京交函〔2024〕1371号

北京市交通委员会关于西城区广安一期项目 交通影响评价审查意见的函

西城区广安一期项目
建设地块交通设施要求

图则 1

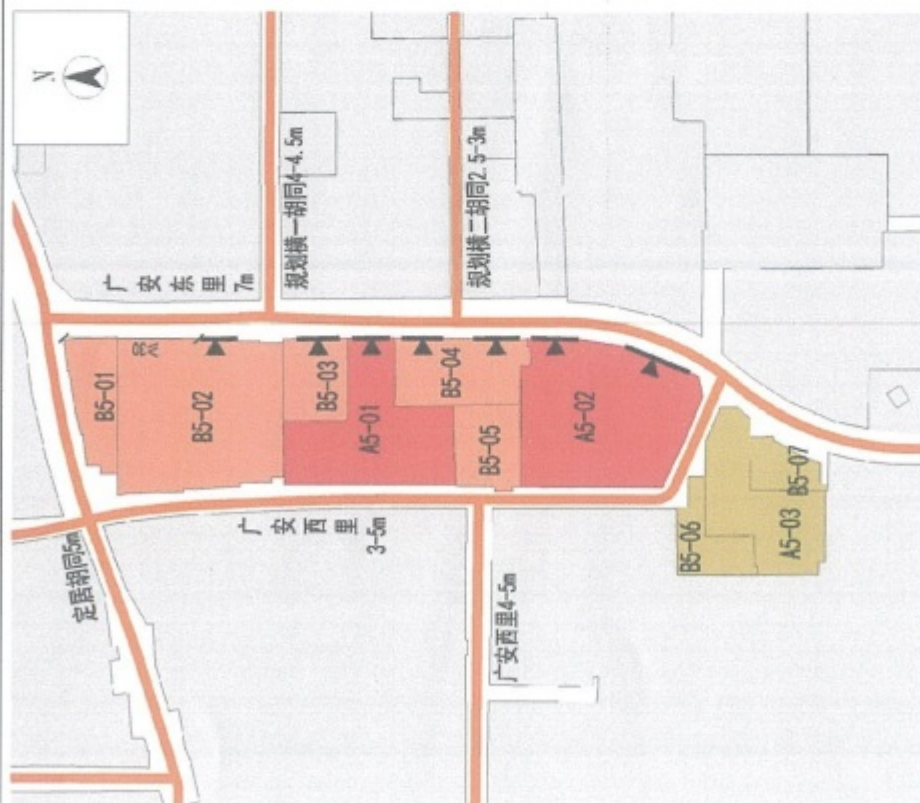
1. 各地块机动车出入口原则上应设置在低等级道路上, 机动车出入口数量和位置应符合《交通分析》和图中相关要求。

3. A1-02、03、04、06 地块可统筹组织交通,利用广安北巷、校场小五条组织机动车进出。

1. 各地块应结合建筑布局、内部道路和内外部交通组织按线设置地下车库。地下车库应面向出入口设置并应设置疏散通道和楼梯。

2. 各地下车库出入口之间净距应不小于 15 米, 距窗项目对外机动车出入口应不小于 7.5 米。

3.项目A1-02、03、04、06地块可协同开发地下空间,地块之间设置地下联通通道,统筹组织交通。
